# Ficha técnica

## TCK42CRD-10 - 2.5 YD25DDTi

### Diferencias de diseño entre FAI y original

TB0054-ES

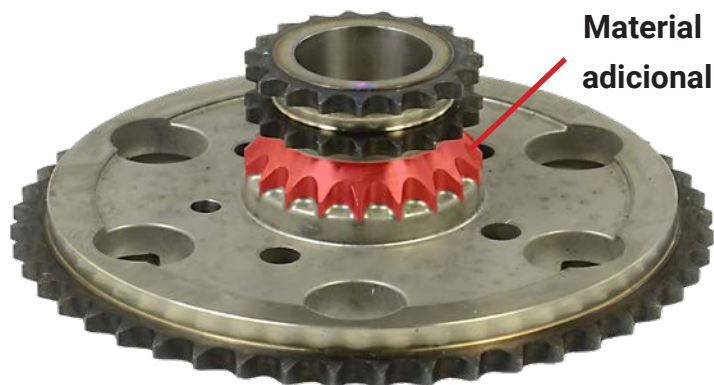
La siguiente imagen muestra el piñón de la bomba de inyección fabricado por FAI en comparación con el diseño del fabricante original. El piñón suministrado por FAI es un reemplazo directo con la única diferencia en el material y los métodos de producción utilizados durante la fabricación. El diseño FAI está reforzado por el uso de acero forjado en lugar de metal en polvo.

Debido a la fuerza de la versión FAI, la conexión entre los piñones dúplex y los piñones simplex no requieren el material adicional que se indica a continuación.
